## Verslag

Technisch overleg Gemeente Amsterdam, GVB en Mobilis over inpassen spoor

2402-3916

20108 Vernieuwing  
Berlagebrug, Amsterdam

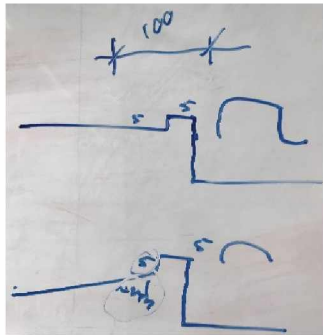
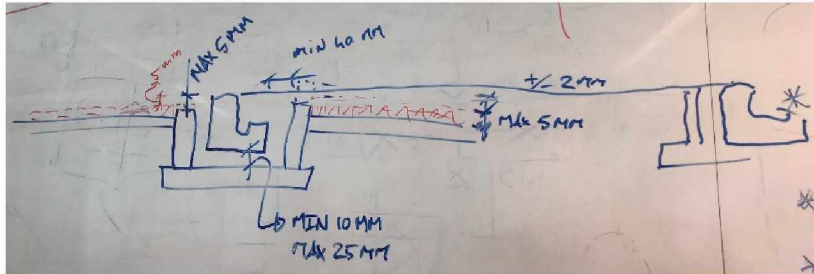
5.1.2.e langsdoorsnede; overgangen, helling: volgens GVB moet de laatste 0,5 m1 van de railbakken (beide zijden; voor- en achterhar) een rechtstand onder helling hebben, die moet aansluiten op de helling van de railbakken op het landhoofd. Dit betreft de minimaal benodigde lengte, maar dit betreft niet de oorspronkelijke ontwerpwaarde.
